Mission régionale d'autorité environnementale

**Avis délibéré en date du 3 septembre 2020
de la Mission régionale d'autorité environnementale d'Île-de-France
sur le projet d'aménagement de l'ancien site Safran, rue de la Tour Billy
à Argenteuil (95)**

Synthèse de l'avis

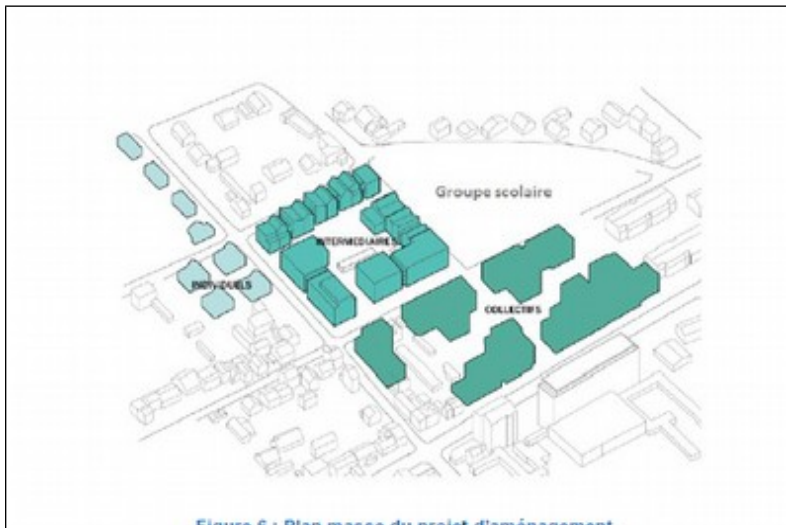
Le programme du groupe scolaire est présenté sommairement avec un plan masse p 264.

Il y est indiqué que « *le projet se démarque des autres groupes scolaires d'Argenteuil par sa nécessité de compacité des locaux et l'intégration dans un même bâtiment des 2 écoles maternelle et élémentaire, des 2 centres de loisirs et des locaux de restauration.* » (p.264). L'ensemble apparaît, pour la MRAe, au vu du plan masse, compact et minéral.

Plan masse du projet - Schéma des circulations (source : Étude d'impact – p. 29 et 271)

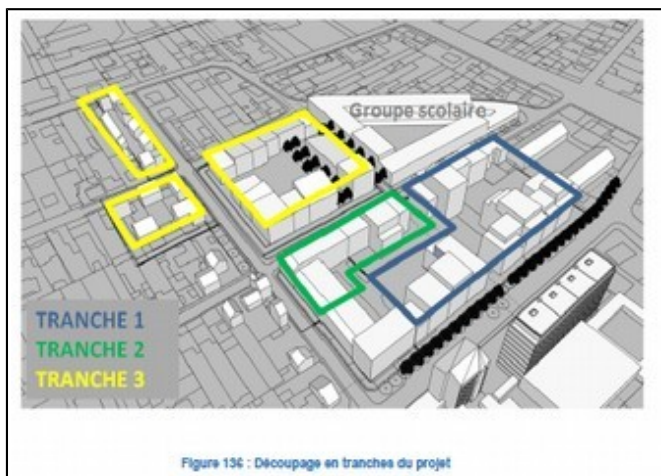
La MRAE recommande de préciser le nombre de niveaux des sous-sols par bâtiments.

Le projet comporte l'aménagement d'une sente piétonnière traversant le site . Elle sera ouverte au public dans sa partie située au nord de la rue de la Tour Billy, le long du groupe scolaire dans la journée. La justification de ne pas l'ouvrir au public entre la rue de la Tour Billy et le boulevard Gallieni n'est pas apportée alors que cet itinéraire pourrait être emprunté pour rejoindre la future

Figure 110 : Localisation de différentes zones sur le site (source : AECOM)

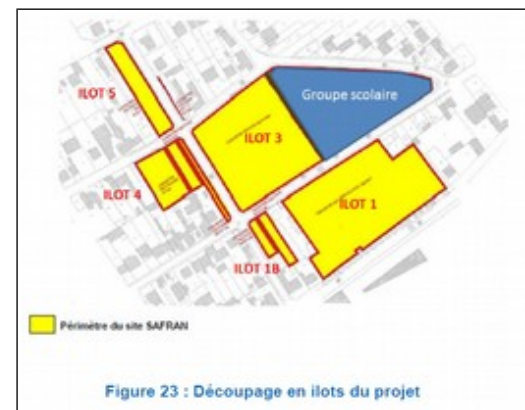
Une synthèse de la pollution par îlot mérite pour la MRAe d'être établie.
